**AVIS RELATIF À LA PROTECTION
CONTRE LES EVENTUELS EFFETS NOCIFS ET NUISANCES
PROVOQUÉS PAR LES RAYONNEMENTS NON IONISANTS
GÉNÉRÉS PAR DES ANTENNES ÉMETTRICES STATIONNAIRES**

Commune : HERSTAL - Exploitant : PROXIMUS

Référence exploitant : 41RLJ_01

Rapport n° 3280 / 2023

Figure 1 : Vue en plan des lieux de séjour et des points de contrôle

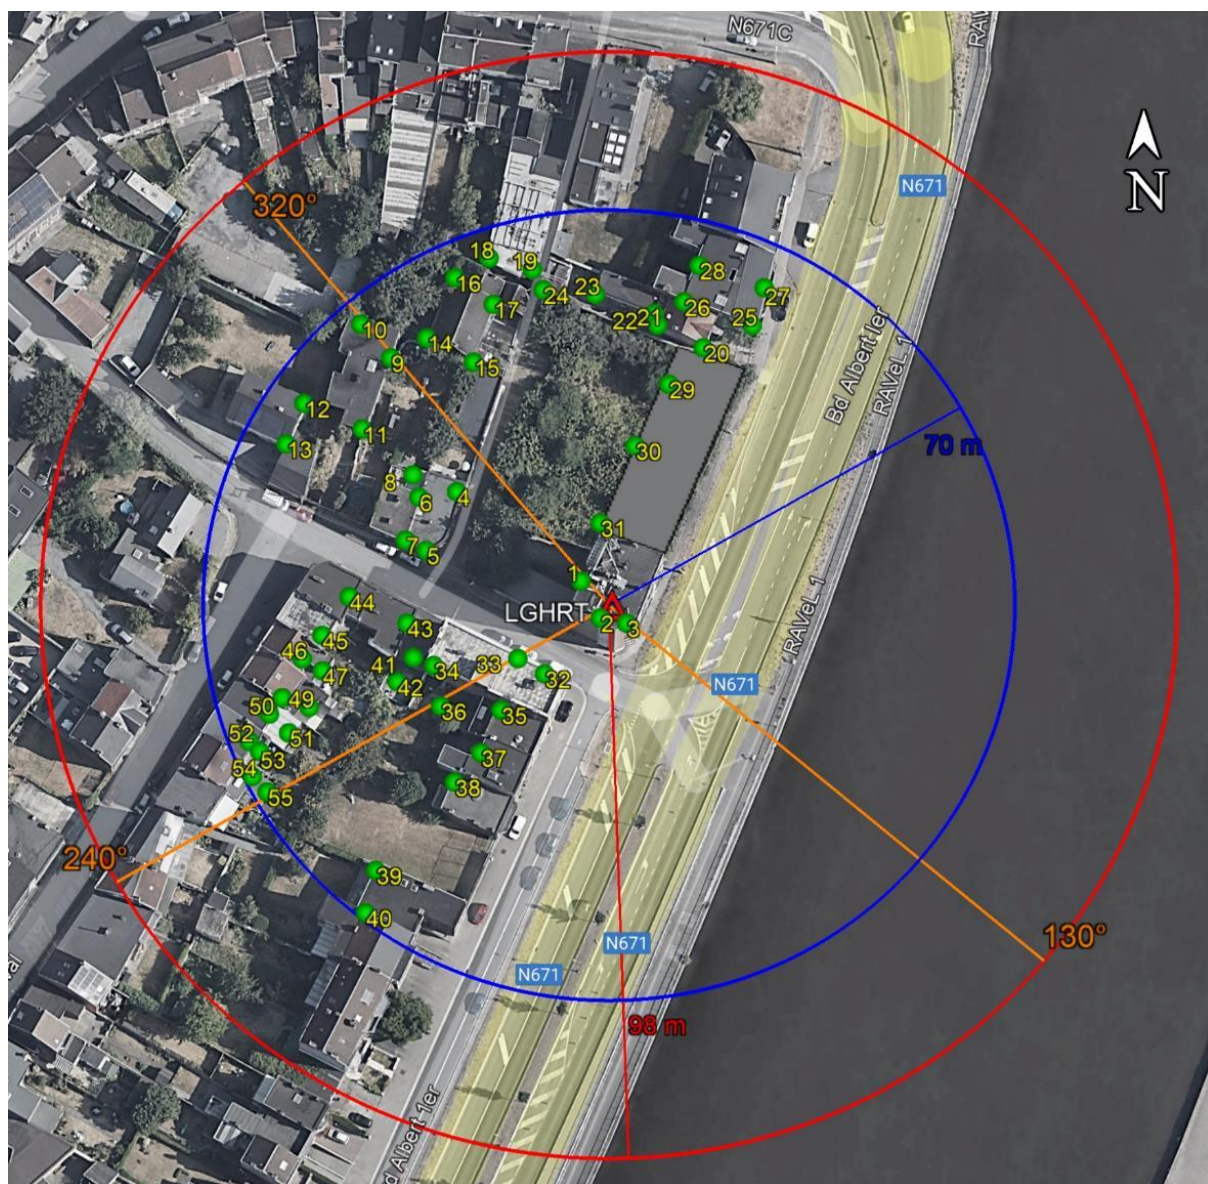
- le numéro du point de contrôle repris sur un des plans de la figure 1;
- le numéro du LS dans lequel se trouve le point de contrôle de la 1^{ère} colonne ;
- l'atténuation d'obstacle prise en compte pour le calcul de l'indice d'exposition dans le LS ;
- le résultat du calcul de l'indice d'exposition.

N° point de contrôle	LS	Atténuation (dB)	Indice d'exposition relatif à la limite par installation IE_i
40	LS40	3,0	0,642
12	LS10	3,0	0,615
13	LS13	3,0	0,540
48	LS48	3,0	0,532
52	LS52	3,0	0,460
1	LS1	10,0	0,426
39	LS39	3,0	0,390
46	LS46	3,0	0,351
10	LS10	3,0	0,325
50	LS50	3,0	0,217
54	LS54	3,0	0,191
55	LS55	3,0	0,172
53	LS53	3,0	0,140
9	LS9	3,0	0,122
45	LS45	3,0	0,121
44	LS44	3,0	0,091
32	LS29	3,0	0,071
51	LS51	3,0	0,060
33	LS29	3,0	0,059
11	LS10	3,0	0,052
34	LS34	3,0	0,044
28	LS25	3,0	0,041
36	LS36	3,0	0,037
2	LS1	10,0	0,036
37	LS37	3,0	0,034
4	LS4	3,0	0,032
41	LS41	3,0	0,028
27	LS25	3,0	0,025
35	LS35	3,0	0,025
14	LS14	3,0	0,024
49	LS49	3,0	0,023
47	LS47	3,0	0,022
43	LS43	3,0	0,022
3	LS1	10,0	0,022
5	LS4	3,0	0,021

En ce qui concerne les antennes de l'installation mentionnées dans le tableau 1, la distance maximale à laquelle la limite pourrait être atteinte, à l'extérieur, est égale à 95,7 m. S'il n'y a pas de LS à une distance inférieure, les antennes respectent forcément la limite d'immission.

Dans le cas des LS situés à l'intérieur des bâtiments, une atténuation d'obstacle est prise en compte et il en résulte que la distance maximale à laquelle la limite pourrait être atteinte se réduit à 67,7 m.

Les résultats de l'évaluation décrite au paragraphe 4 indiquent que les antennes émettrices stationnaires de l'installation faisant l'objet du présent avis ne produisent pas, dans un lieu de séjour, un rayonnement électromagnétique maximum supérieur aux limites fixées à l'article 4 du décret.

En conclusion, les antennes émettrices stationnaires faisant partie de l'installation référencée dans le paragraphe 2 et dont les caractéristiques techniques sont résumées dans le tableau 1 **respectent les limites d'immission** fixées à l'article 4 du décret du 8 décembre 2022 (M.B. du 16.12.2022) modifiant le décret du 3 avril 2009 relatif à la protection contre les éventuels effets nocifs et nuisances provoqués par les rayonnements non ionisants générés par des antennes émettrices stationnaires.
